Avis délibéré
de la Mission régionale d'autorité environnementale
Provence-Alpes-Côte d'Azur
sur l'élaboration de la carte communale de la commune de
Rigaud (06)

**N° MRAe
2022APACA17/3091**

Avis du 19 avril 2022 sur le projet d'élaboration de la carte communale de la commune de Rigaud (06)

Figure 2: Le village et le hameau de Moulin-Varlonge (source : rapport de présentation)

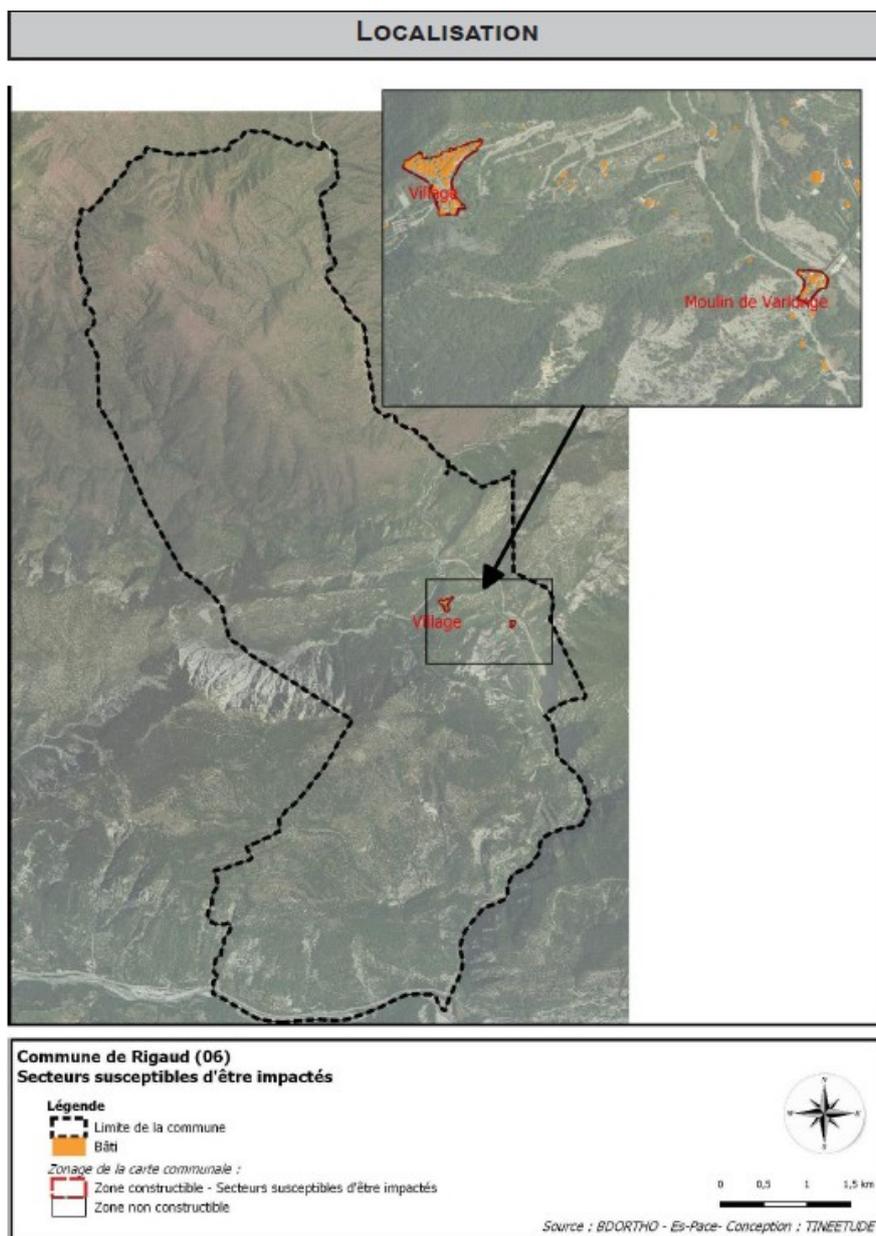
La MRAe a néanmoins une observation qui concerne la gestion des eaux usées en lien avec la protection du cours d'eau du Cians et ses usages. Ce dernier comprend en effet un lieu de baignade identifié, hors de tout contrôle sanitaire réglementaire. Par ailleurs, peu de précisions sont données dans le rapport de présentation quant au raccordement projeté du quartier de Moulin-Varlonge, situé sur le versant ouest du vallon du Cians, au réseau d'assainissement collectif (échéance, nombre d'habitations concernées...).

Pour la MRAe, le dossier gagnerait à être complété sur ce point.
